**Mémoire en réponse du 6 décembre 2023 au procès-verbal  
de synthèse suite à l'enquête publique**

**PROJET EOLIEN  
DE LANGONNET**

**Mémoire en réponse à l'Enquête Publique  
Décembre 2023**

**Parc Eolien de Langonnet S.A.S**

Figure 1 : Consommation annuelle de béton par secteurs d'activité. Source : Ministère de l'économie et des finances, 2016.

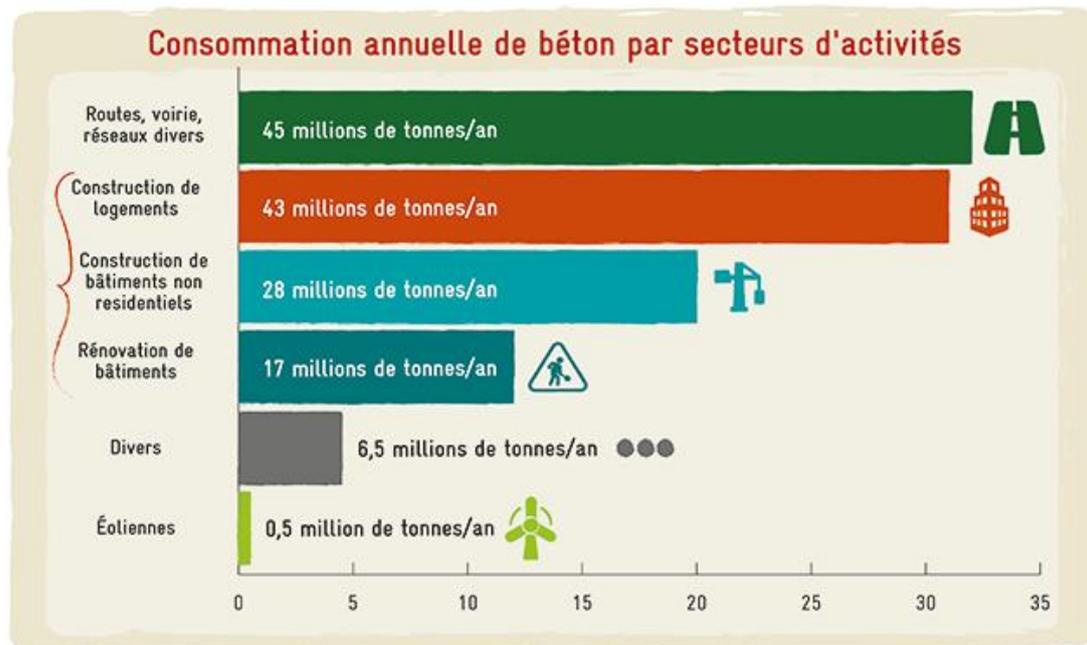
**Quel est le volume/tonnage de béton prévu pour l'installation des fondations des 3 éoliennes prévues ?**

Les fondations des éoliennes prévues comprendront entre 500 et 600 mètres cubes de béton par éolienne, soit entre 1 500 et 1 800 mètres cube au total pour 3 aérogénérateurs. Cela représente une masse comprise entre 1 200 et 1 440 tonnes par éolienne. Le recours à cette importante masse de béton est nécessaire afin d'assurer la parfaite stabilité des aérogénérateurs durant toute la durée d'exploitation du parc éolien. Toutefois, l'infographie ci-dessous permet de relativiser l'ampleur du béton nécessaire à la construction de parcs éoliens terrestres, qui est bien inférieure à celle d'autres secteurs de la construction et du bâtiment.

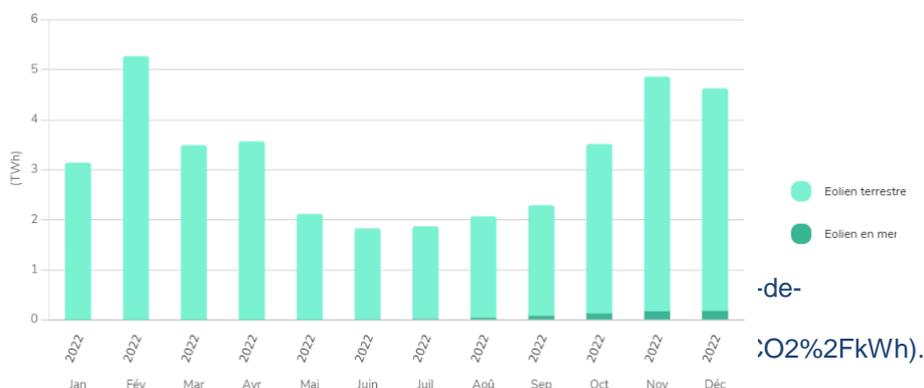
**Plus généralement quelles sont les réponses du porteur de projet sur les remarques relatives à l'absence de rendement ou de rentabilité des éoliennes ?**

Le nombre d'heures de fonctionnement à puissance nominale indiqué dans l'Etude d'Impact est erroné. Celui-ci est de 2 300 heures (et non pas 3 200 heures), ce qui donne une production brute optimale de 29 394 MWh pour une puissance installée de 12,78MW. Après prise en compte des pertes de production liées aux bridages chiroptérologiques et acoustiques ainsi qu'à l'ensemble des éléments techniques nécessitant l'arrêt des éoliennes (maintenance, défaillance technique, facteur de charge lié au raccordement au réseau, effets de sillage etc.), le scénario médian en terme de production annuelle moyenne sur l'ensemble de la durée de vie du parc éolien de Langonnet est de **24,8 GWh/an**.

Figure 5: Evolution de la taille des turbines de 2020 à aujourd'hui (Source: IRENA, 2019)

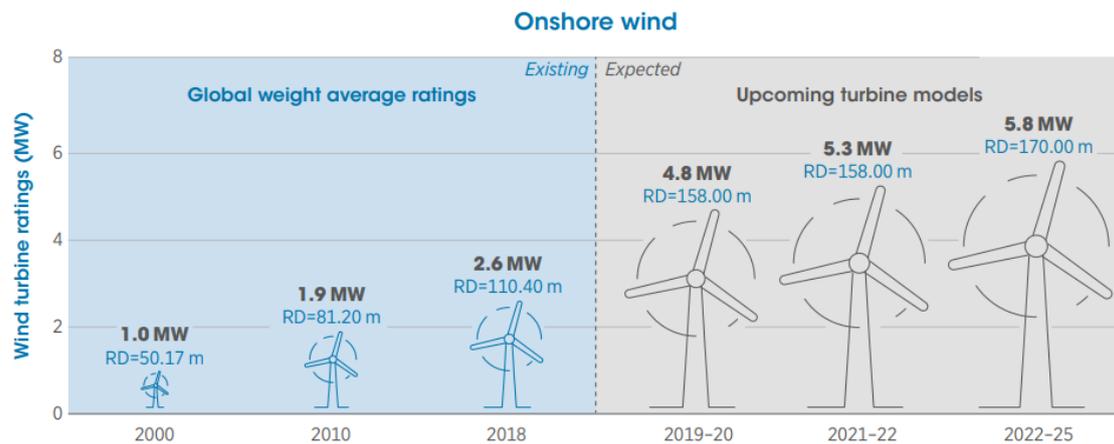
*Comme le rappelait un parlementaire dans une question posée au Gouvernement posée en 2022, la règle de 500 mètres a été imposée à un moment où les éoliennes ne mesuraient que quelques dizaines de mètres. Elles peuvent atteindre 240 mètres désormais et pas seulement en mer.*

Les modèles de turbines de faible hauteur (environ 100m de hauteur par exemple comme l'ancien projet de Juwi) et donc de très faible puissance ne sont quasiment plus commercialisés aujourd'hui. Un exemple concret est le parc des Landes du Tertre en Bretagne, opérationnel depuis décembre 2010, composé de 5 turbines Gamesa de 90 mètres de diamètre de rotor et d'une puissance de 2 MW, qui ne sont plus fabriquées par le constructeur. Par conséquent, il est impossible pour le porteur de projet d'utiliser des éoliennes de même gabarit que celles construites au moment de l'imposition de la règle des 500 mètres en 2010.

Figure 7: Mix électrique Français en 2022 - RTE

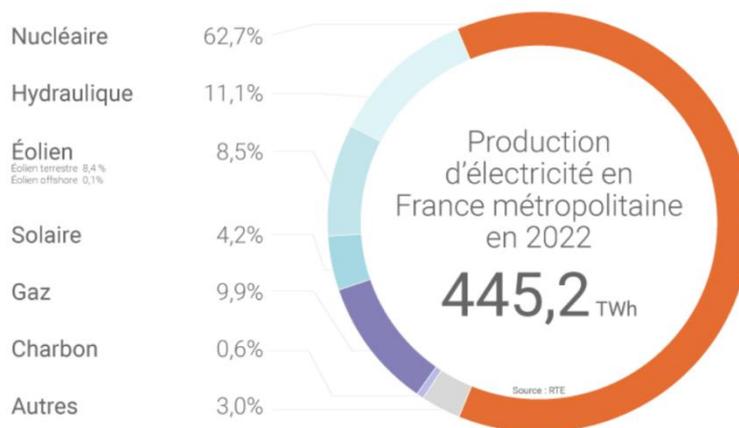
**L'éolien a-t-il besoin d'énergie complémentaire du fait de son intermittence ? Si oui, cette énergie provient de quelles sources ?**

Bien que l'énergie éolienne soit intermittente, cela n'indique en aucun cas qu'il faille combler ce manque de production avec des énergies fossiles. Mais plutôt avec une énergie dite pilotable (que l'on peut activer et désactiver lorsque cela est nécessaire sur le réseau). Ce type d'énergie pilotable et décarbonée existe aujourd'hui, elle peut être hydraulique, nucléaire, chimique (batteries), etc. La France a prévu plusieurs scénarios pour atteindre ses objectifs de production électrique 100% non-émettrice de CO2 et l'objectif affiché est donc de s'affranchir le plus rapidement possible des énergies fossiles dans le mix électrique de notre pays. Ces scénarios sont décrits dans les principaux résultats du rapport Futurs Énergétiques 2050 **Erreur ! Signet non défini.** publié en Octobre 2021 par RTE déjà présentés à la section de ce document.
